特記事項	2025.3.6 修正	北九州市都市整備局神嶽川旦過地区整備室	室長  係長  担当 	株式会社大建設計 北九州支所	工事名 旦過地区立体換地建築物新築工事	工事年度 令和 7年 3月
	2025.5.19 現地調査後による修正	設計事務所 株式会社大建設計 九州事務所 福岡県知事登録 第1-11525号	一級建築士登録 第 320873 号 福田 瑞穂 法適合確認者 設備設計一級建築士登録 第 4262 号 福田 瑞穂	業務受注者 株式会社大建設計 北九州支所 福岡県知事登録 第1-20050号	図面名 幹線設備系統図	編式 1/not(A1) 1/not(A3) 図面番号 E-006
		一級建築士登録 第 320873 号 福田 瑞穂		一級建築士登録 第 320873 号 福田 瑞穂

特記事項	2024.12.18 防火区画修正	2025.4.18 設計変更による修正	北九州市都市整備局市嶺川旦過地区整備室	室長 田中 裕二 係長 田中 裕二 担当 田中 裕二	株式会社大建設計 北九州支所	工事名 旦過地区立体換地建築物新築工事	工事年度 令和7年 3月
	2025.1.22 審査指図により発電機等修正		設計事務所 株式会社大建設計 九州事務所 福岡県知事登録 第1-11525号	業務受注者 株式会社大建設計 北九州支所 福岡県知事登録 第1-20050号	図面名 幹線設備2階平面図	縮尺 1/150(A1) 1/300(A3)	E-009
			一般建築士登録 第 320873 号 福田 瑞穂 法適合確認者 設備設計一般建築士登録 第 4262 号 福田 瑞穂	業務受注者 株式会社大建設計 北九州支所 福岡県知事登録 第1-20050号

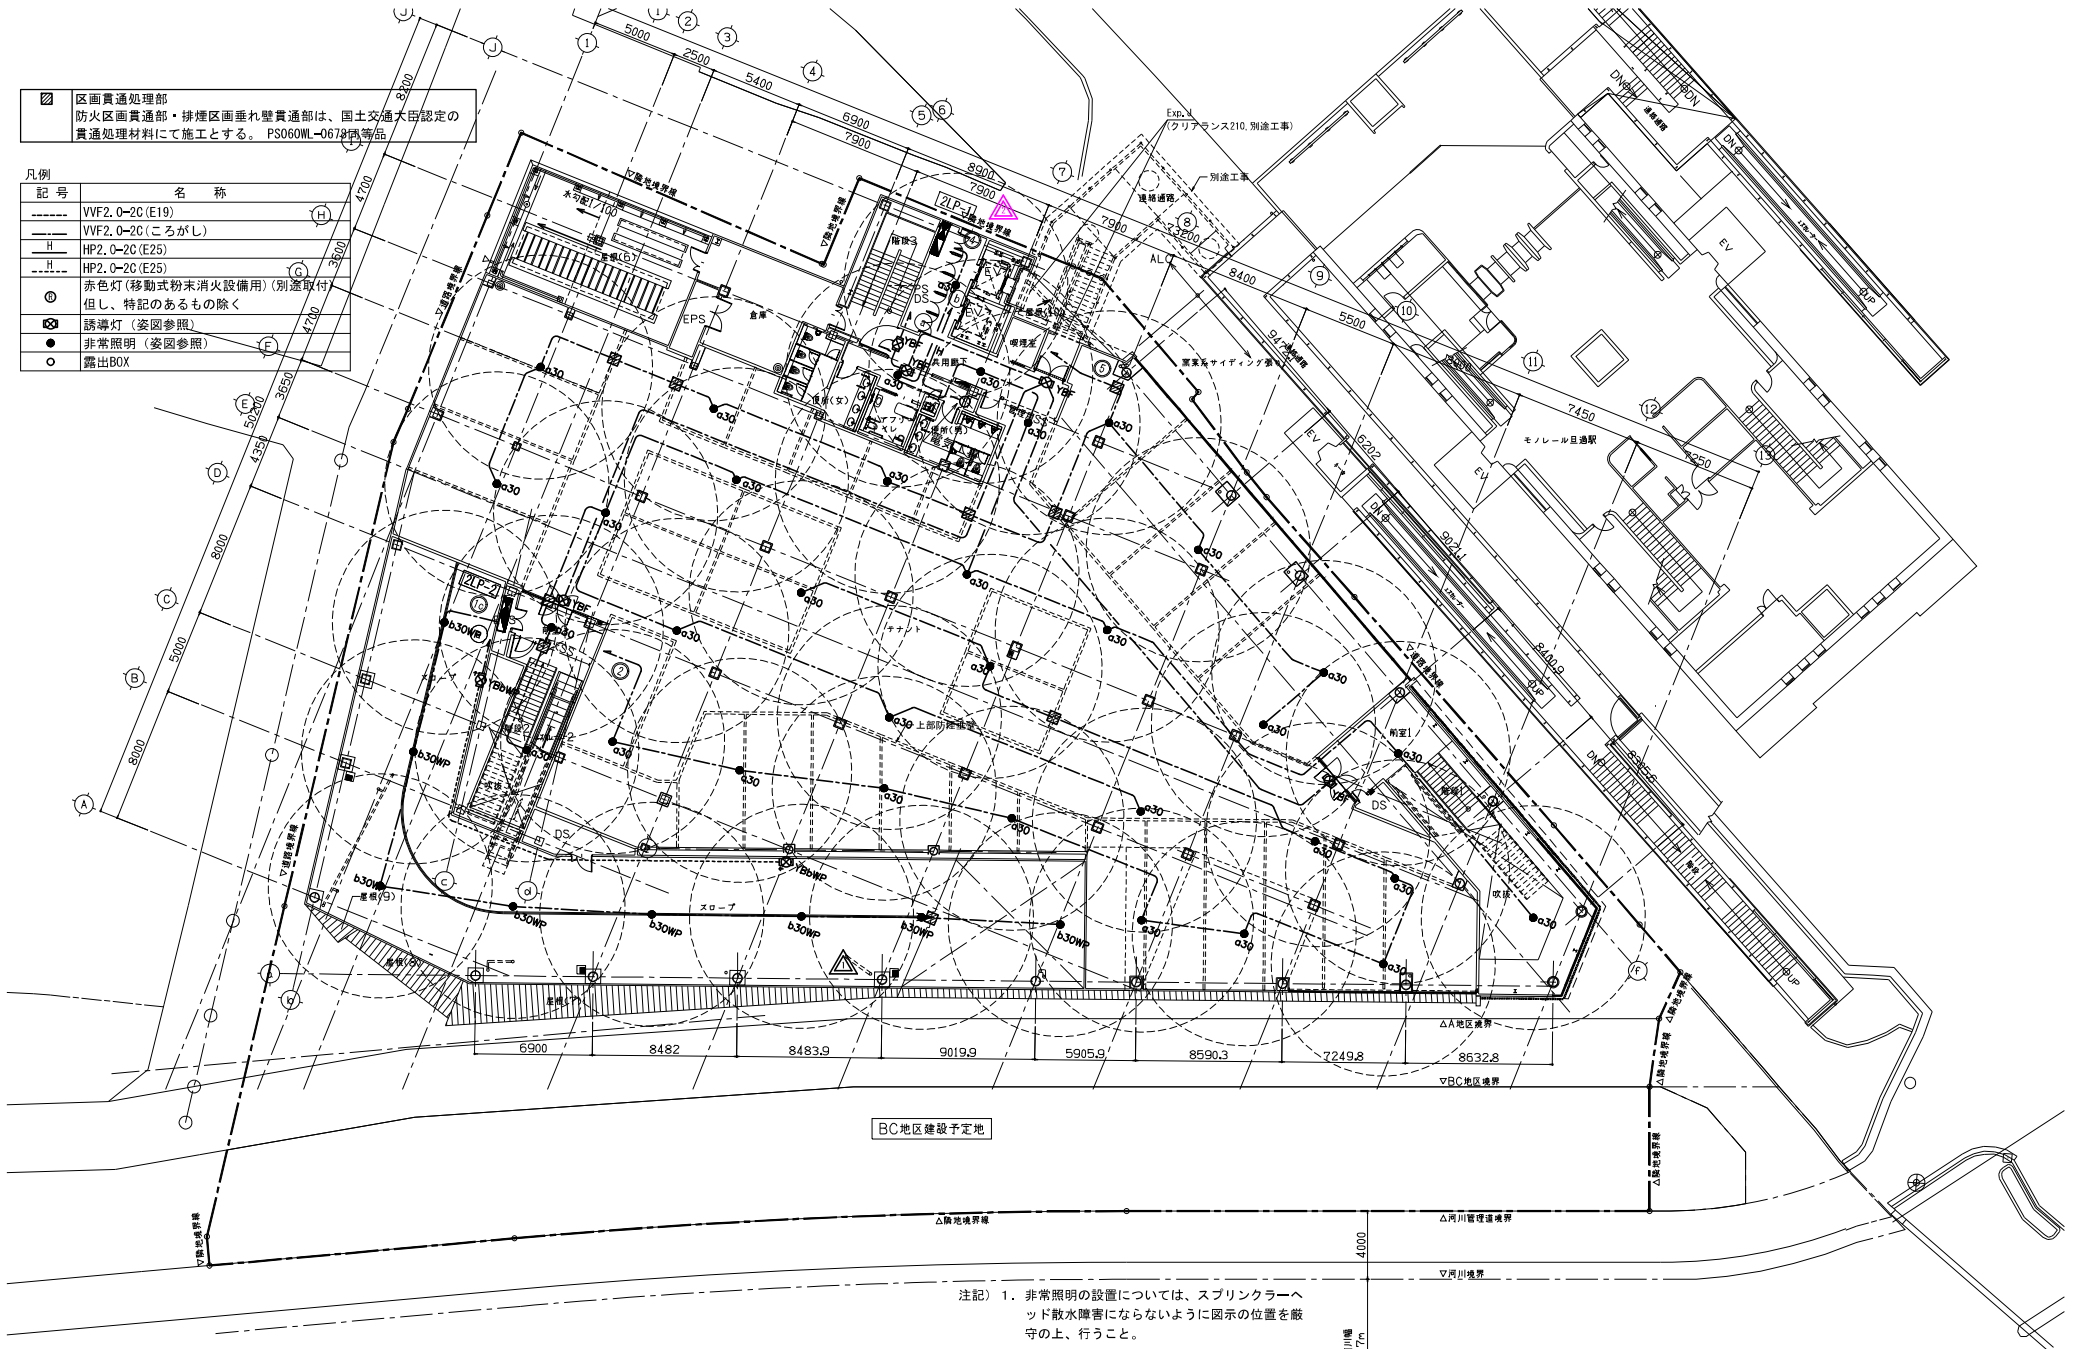
変更後

特記事項	2024.12.10 車庫赤色ランプ削除	北九州市都市整備局神嶽川旦過地区整備室	室長 田中 裕二 係長 田中 裕二 担当 田中 裕二	株式会社大建設計 北九州支所	工事名 旦過地区立体換地建築物新築工事	工事年度 令和7年3月
	2025.5.14 設計変更による見直し	設計事務所 株式会社大建設計 九州事務所 福岡県知事登録 第1-11525号	一般建築士登録 第 320873 号 福田 瑞穂 法適合確認者 設備設計一般建築士登録 第 4262 号 福田 瑞穂	業務受注者 株式会社大建設計 北九州支所 福岡県知事登録 第1-20050号	図面名 誘導灯・非常照明設備 2 階平面図	縮尺 1/150(A1) 1/300(A3) 図面番号 E-030

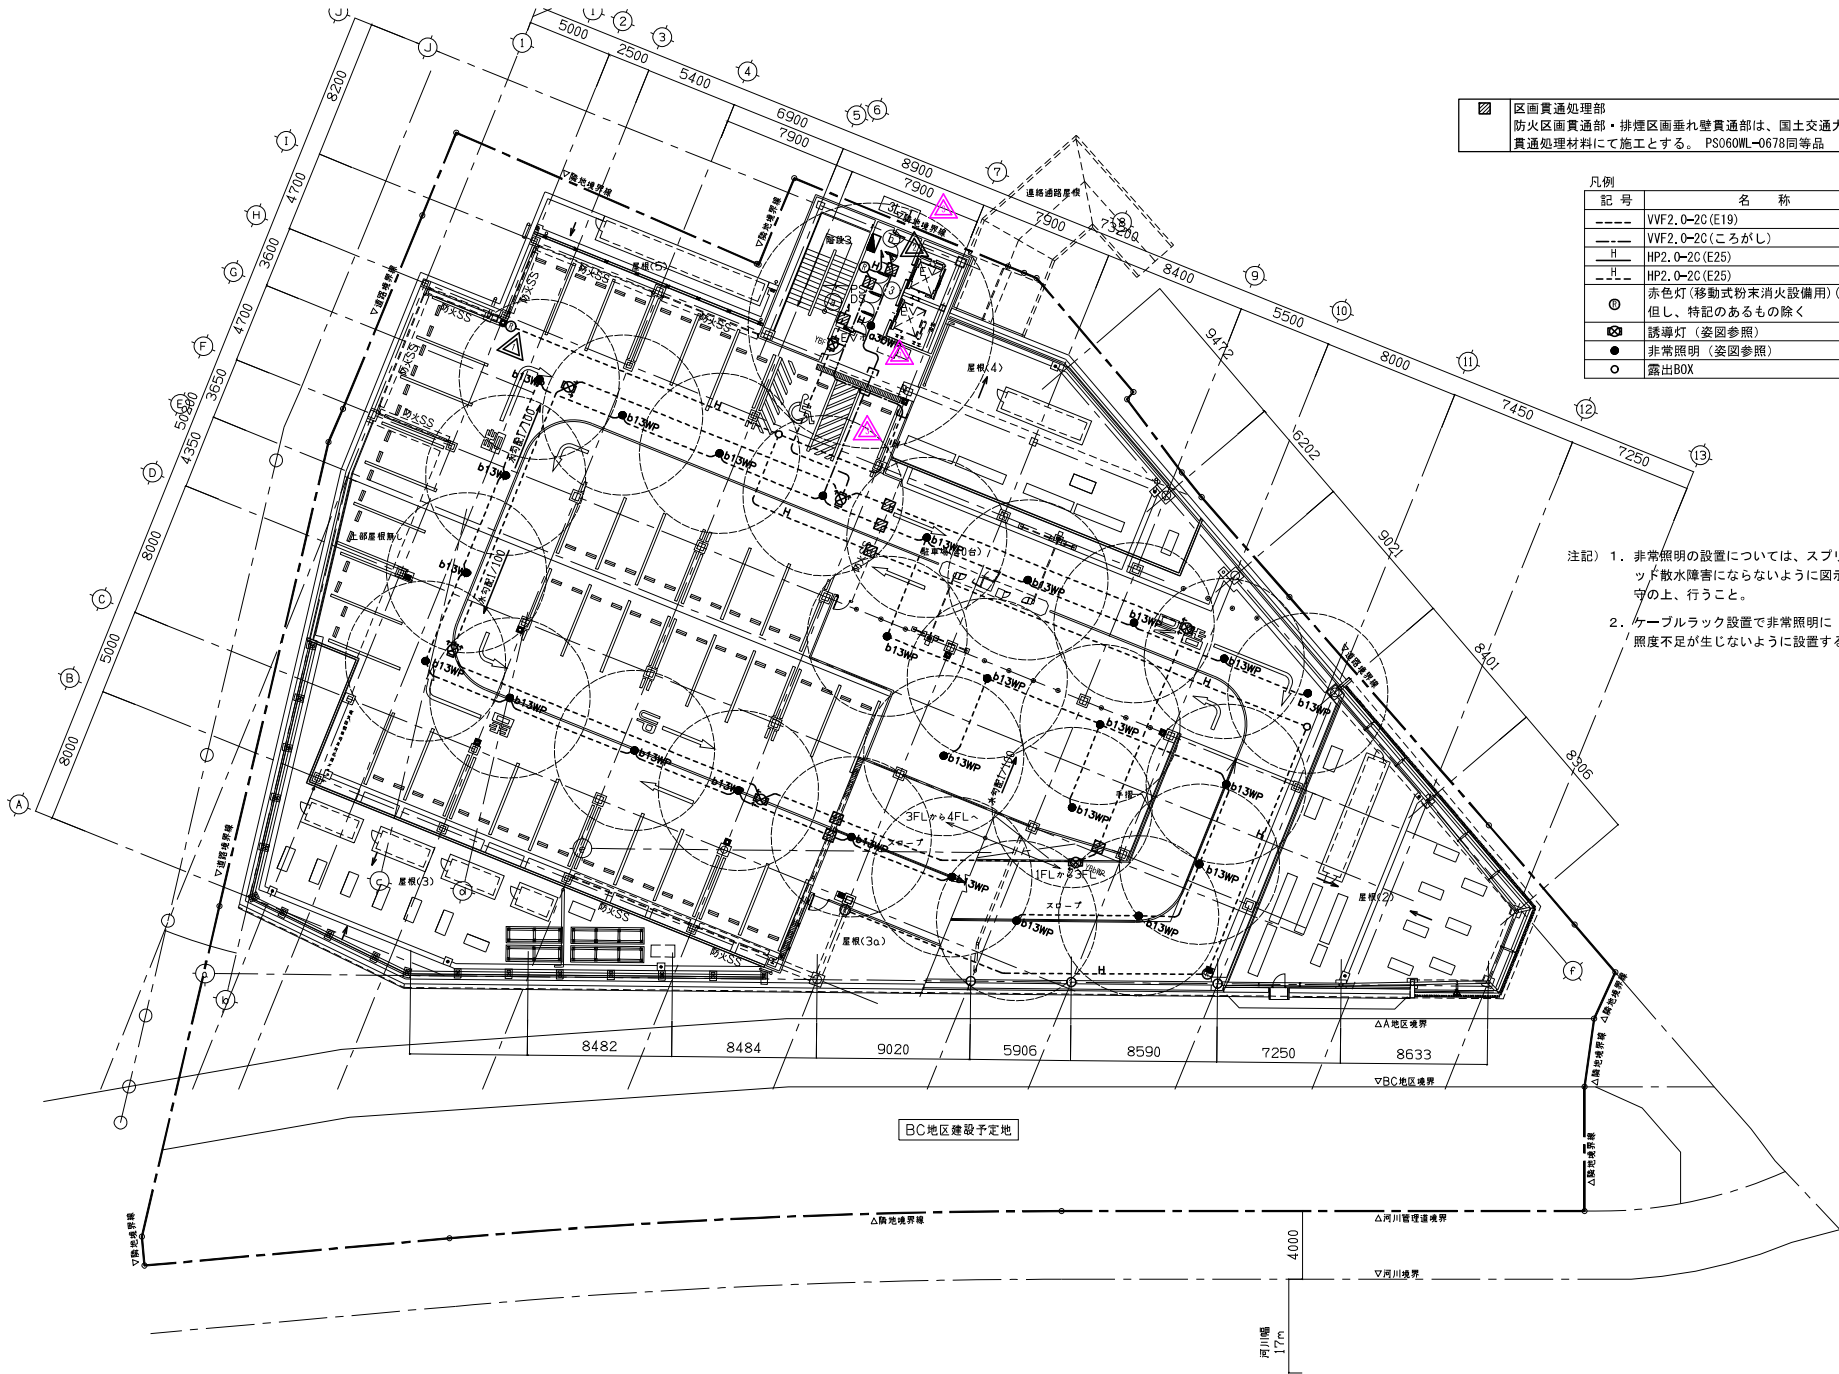
変更後

特記事項	2024.12.10 赤色ランプ位置変更 2025.1.15 赤色ランプ追加	2025.4.14 設計変更による変更	北九州市都市整備局神嶽川旦過地区整備室 設計事務所 株式会社大建設計 九州事務所 福岡県知事登録 第1-11525号 一般建築士登録 第 320873 号 福田 理穂 法適合確認者 設備設計一般建築士登録 第 4262 号 福田 瑞穂	株式会社大建設計 北九州支所 業務受注者 株式会社大建設計 北九州支所 福岡県知事登録 第1-20050号 一般建築士登録 第 320873 号 福田 瑞穂	工事名 旦過地区立体換地建築物新築工事 図面名 誘導灯・非常照明設備 3 階平面図	工事年度 令和 7 年 3 月 R6 (2024) 縮尺 1/150 (A1) 1/300 (A3) 図面番号 E-031
------	---	---------------------	---	--	--	---

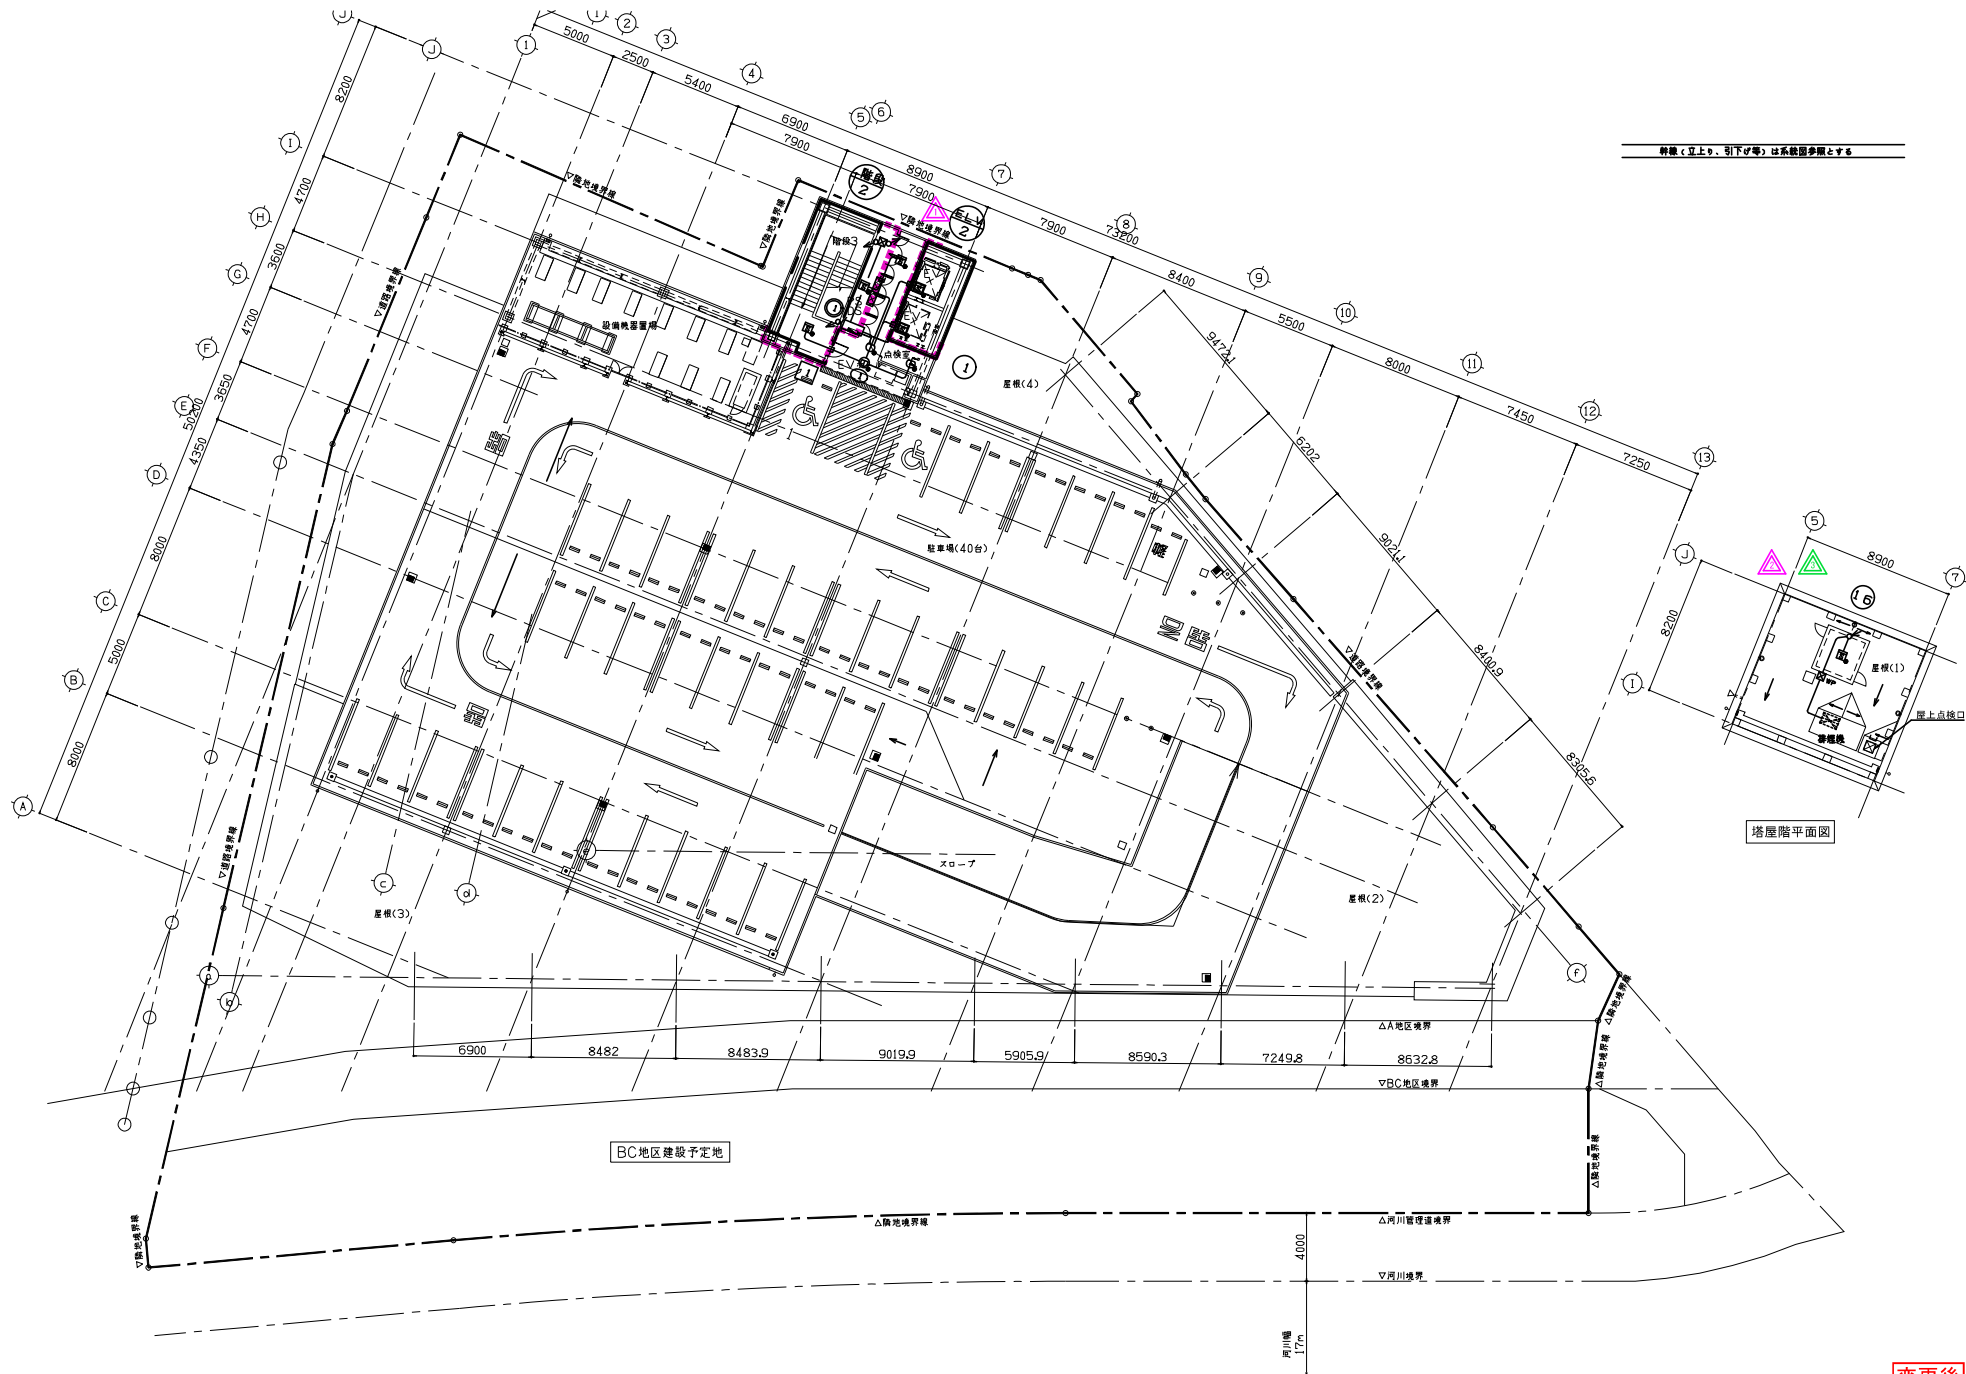
変更後

特記事項		北九州市都市整備局神嶽川旦過地区整備室		株式会社大建設計 北九州支所		工事名 旦過地区立体換地建築物新築工事		工事年度 令和7年3月	
△ 2025.4.18 設計変更による見直し	△ 2025.7.17 計画変更による見直し	設計事務所 株式会社大建設計 九州事務所 福岡県知事登録 第1-11525号	室長 田中 裕	業務受注者 株式会社大建設計 北九州支所 福岡県知事登録 第1-20050号	図面名 自動火災報知設備R階平面図	編尺 1/150(A1)	図番 E-068		
△ 2025.5.19 設計変更による見直し		一般建築士登録 第 320873 号 福田 理穂 法務官確認者 設備設計一般建築士登録 第 4262 号 福田 瑞穂	担当 福田 瑞穂	一般建築士登録 第 320873 号 福田 理穂		編尺 1/300(A3)
